Dotyczy: postępowania o udzielenie zamówienia publicznego o wartości zamówienia mniejszej niż kwoty określone w przepisach wydanych na podstawie art. 11 ust. 8 ustawy z dnia 29 stycznia 2004 roku – Prawo zamówień publicznych dla robót budowlanych , prowadzonego w trybie przetargu nieograniczonego na budowę kanalizacji sanitarnej dla miejscowości Suchowola i części Rzaśni

Zamawiający na podstawie art. 38 ust 2 ustawy Prawo zamówień publicznych (Dz. U. z 2010 r. Nr 113, poz. 759) w związku z prośbami o wyjaśnienie treści Specyfikacji Istotnych Warunków Zamówienia wyjaśnia:

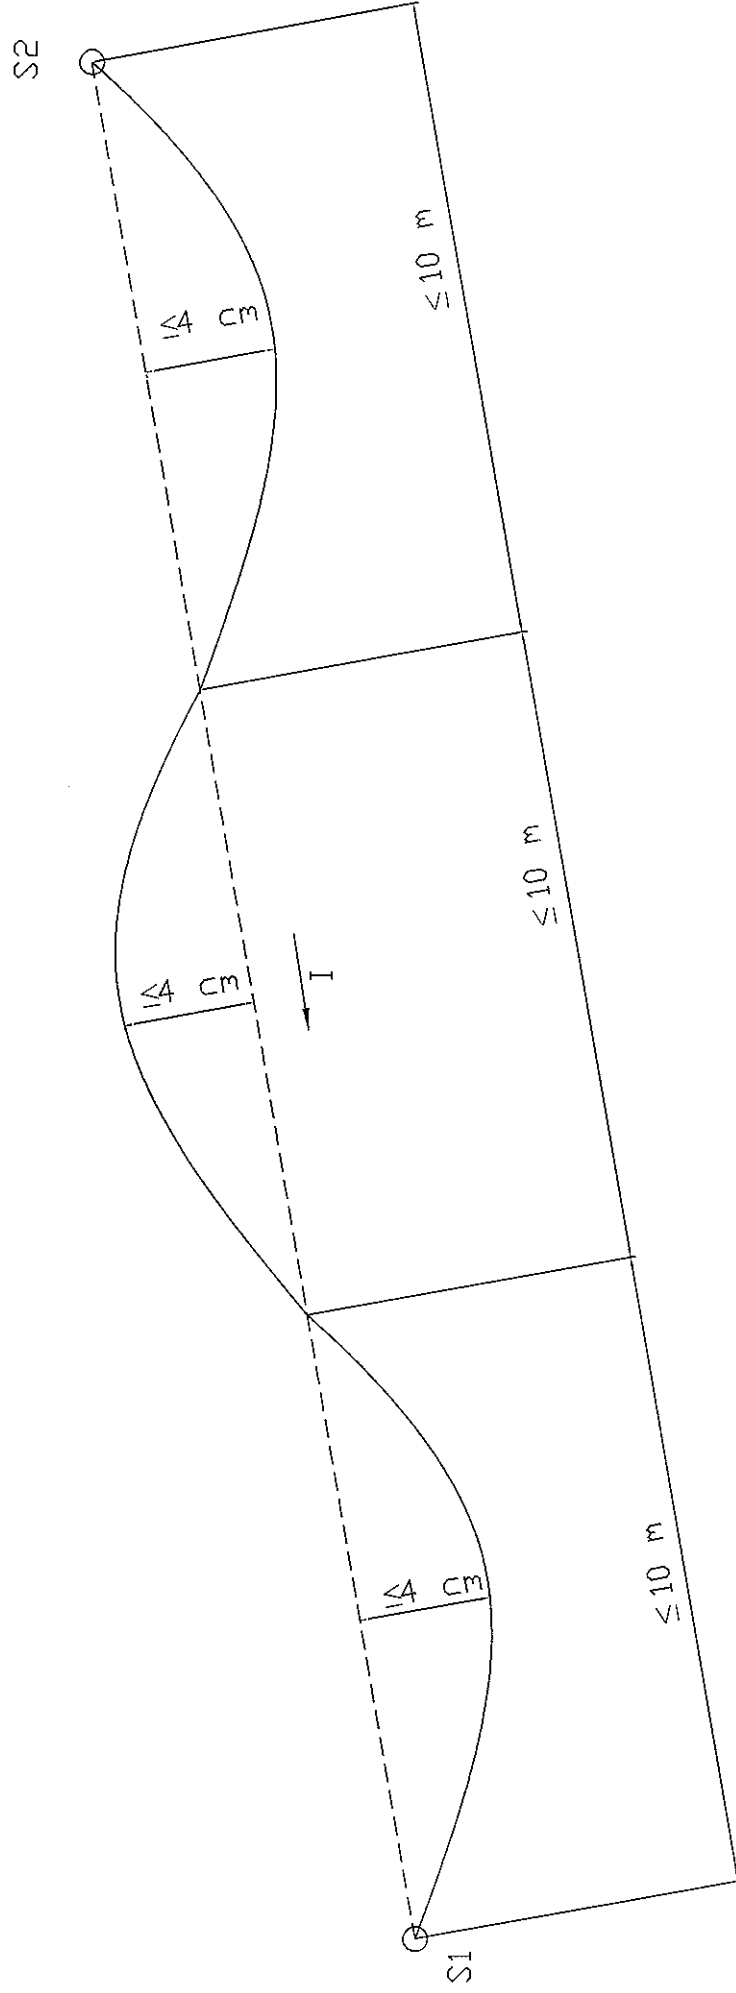
Pytanie 3: W związku z tym, że duża część zadania zaprojektowana jest w technologii przewiertu sterowanego również kanalizacja grawitacyjna prosimy o precyzyjne określenie zasad wykonywania, badania oraz odbierania odcinków kanalizacji grawitacyjnej wykonywanej w/w metodą z podaniem dopuszczalnych odchyłek osi kanału w pionie i w poziomie – STiOR nie zawiera takich informacji.

Odpowiedź: Zamawiający w celu uniknięcia rozbieżności w wycenie robót w specyfikacji istotnych warunków zamówienia dokona modyfikacji treści SIWZ wprowadzając w załączniku nr 1 (SIWiOR) punkt „Wytyczne wykonania i odbioru robót przewiertowych” oraz punkt „Zasady odbioru robót grawitacyjnych przy wykorzystaniu systemu wizji TV rurociągu” Wykonawca wytyczy trasy przewiertów geodezyjnie, na tę okoliczność przedłoży Zamawiającemu protokół z tyczenia sieci. Wykonawca w uzgodnieniu z geodetą wykona dokumentację powykonawczą z wykonanego przewiertu w formie profilu podłużnego z naniesionymi rzędnymi (głębokościami) w rozstawie co 3 metry zrealizowanego przewiertu. Wykonawca dostarczy dokumentację TV wykonanego odcinka przewiertu wraz z raportem (wykresem spadków) z tej inspekcji. Dla Zamawiającego oczywistym jest, że wciągana rura ma układ sinusoidy. Zamawiający dopuszcza odchyłki pionowe od niwelety projektowej w zakresie amplitudy nie przekraczającej 4 cm na długości 10 m zgodnie z załączonym rysunkiem stanowiącym załącznik nr 1 do wyjaśnień. Powyższe założenie kontrolowane będzie przy pomocy kamery z płynnym pomiarem spadku. W przypadku gdy rozbieżności te będą większe Zamawiający może odmówić odbioru odcinka sieci.

- projektowana niweleta dna kanatu
- wykonana niweleta dna kanatu
